Referanser:
Dykkar:
Vår: 21/7730 - 21/65933

Tilbakemelding vedrørende tryggleik til kai - gbnr 141/11 Kvamsvågen

Figur 1 Stein(er) som har falt ut av sin plass.

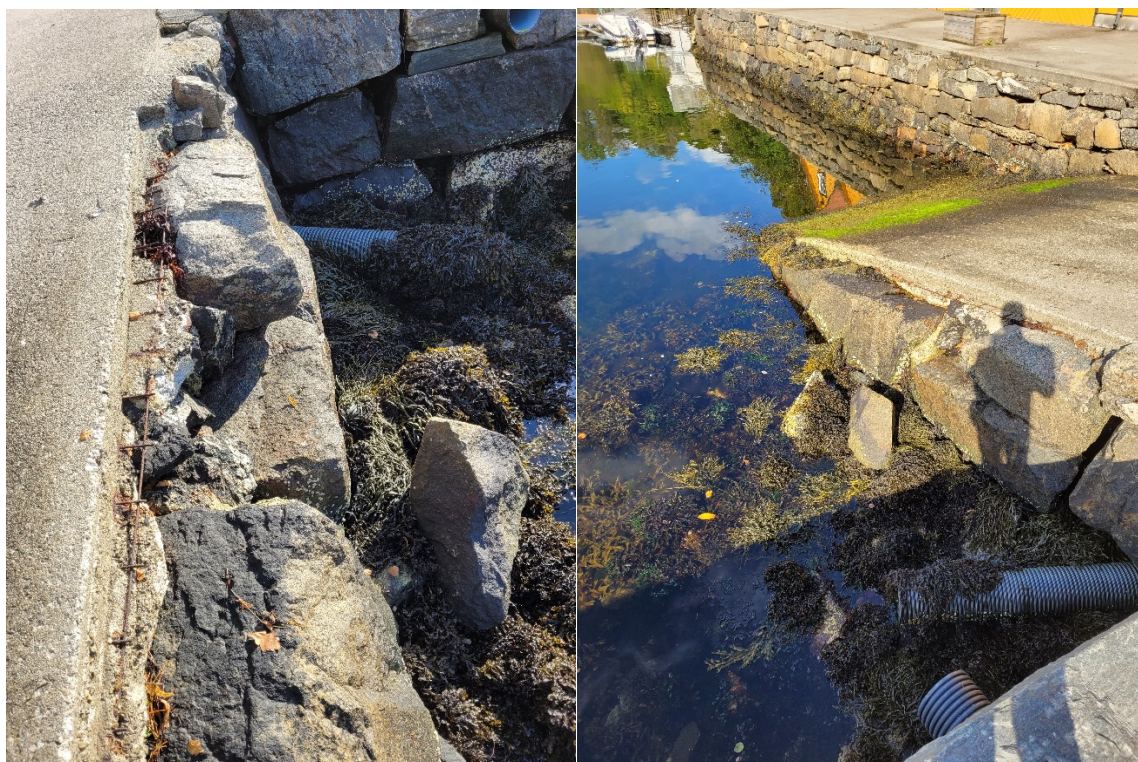
Jeg har nå vært på befaring der. Etter min mening så virker kaien trygg for ferdsel. Det stemmer at det er noen steiner som har løsnet og falt ut av sin plass (figur 1). Men ellers vil jeg si at kaien i hvert fall for øyeblikket er trygg for ferdsel ettersom steinen(e) som har falt ut ikke er kritiske for kaiens bæreevne.
